志賀原子力発電所運転差止請求事件

上申書

志賀原子力発電所2号炉  
敷地の地質・地質構造について

評価対象断層の選定  
(コメント回答)

(2) 評価対象断層の選定

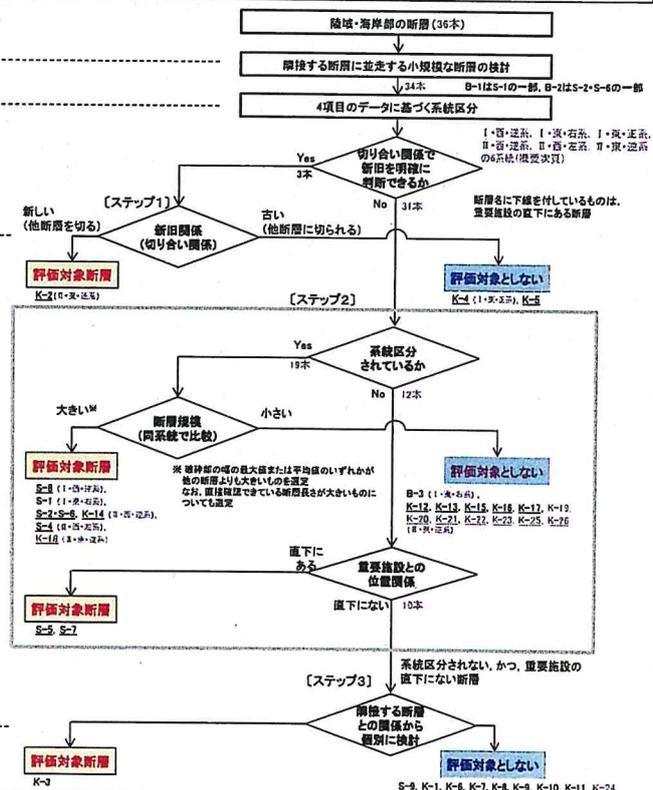
区分	No.	コメント			回答	備考
		開催回	日付	内容		
評価対象断層の選定	93	第849回	2020.3.13	K-2, K-16の分岐部については主部との離隔もあること、また、破砕部Ⅰ, Ⅱ, Ⅳについては取水路に分布するものもあることから、それぞれ個別の断層として扱い、選定手順に基づき評価対象断層とするか否かについて検討すること。	今回説明	
評価対象断層の選定	94	第849回	2020.3.13	取水路に分布しないと評価している断層のうち、K-17, K-18, K-20, K-21について、調査位置が取水路位置から離隔していることによる不確かさも考慮し、これらが取水路に分布する断層か否かを判断すること。	今回説明	
評価対象断層の選定	95	第849回	2020.3.13	K-4, K-5及びK-2の分岐部(破砕部B)の深部方向における断層配置や切断関係について整理し、説明すること。	今回説明	
評価対象断層の選定	96	第849回	2020.3.13	系統区分のⅡ・逆系において、西傾斜と東傾斜で連続性等の分布の特徴が異なることから、傾斜方向も加味して別の系統として区分するか、もしくは、同系統として区分する妥当性について説明すること。	今回説明	
活動性評価(鉱物脈)	99	第875回	2020.7.10	活動性評価に用いている鉱物脈が敷地に広く分布していることを確認する観点から、敷地内のどこにどのような鉱物が確認されているかを整理して示すこと。		次回以降説明予定
活動性評価(鉱物脈)	100	第875回	2020.7.10	敷地内における変質鉱物等の直接的な観察結果に基づき、それらの生成順序について説明すること。		次回以降説明予定
活動性評価(鉱物脈)	101	第875回	2020.7.10	鉱物脈法に用いている碎屑岩脈の固結の程度について説明すること。また、薄片観察において、Ⅰ, Ⅱ等と分帯しているものうち、どこが粘土状破砕部なのか分かるように資料に記載すること。		次回以降説明予定
活動性評価(鉱物脈)	102	第875回	2020.7.10	敷地周辺に分布する穴水累層中の変質鉱物について、客観的な観察事実に基づき、敷地と同じような変質の状況が敷地周辺に広範囲で認められること及び鉱物脈の生成時期が古いことを説明すること。		次回以降説明予定

○今回新たに断層として抽出したK-22~K-26を加えた敷地(海岸部)の26本について、新たに運動方向のデータを取得(K-18~K-23, K-25, K-26)し、評価対象断層の選定を行った。なお、系統区分にあたっては、西傾斜と東傾斜で断層の分布の特徴が異なることから、傾斜角度だけでなく傾斜方向も考慮した。  
○その結果、敷地(海岸部)においては、これまで選定していたK-2, K-3, K-14にK-18を加えた計4本を評価対象断層として選定した(陸域は変更なし)。

評価対象断層: S-1, S-2, S-6, S-4, S-5, S-7, S-8, K-2, K-3, K-14, K-18の10本を選定
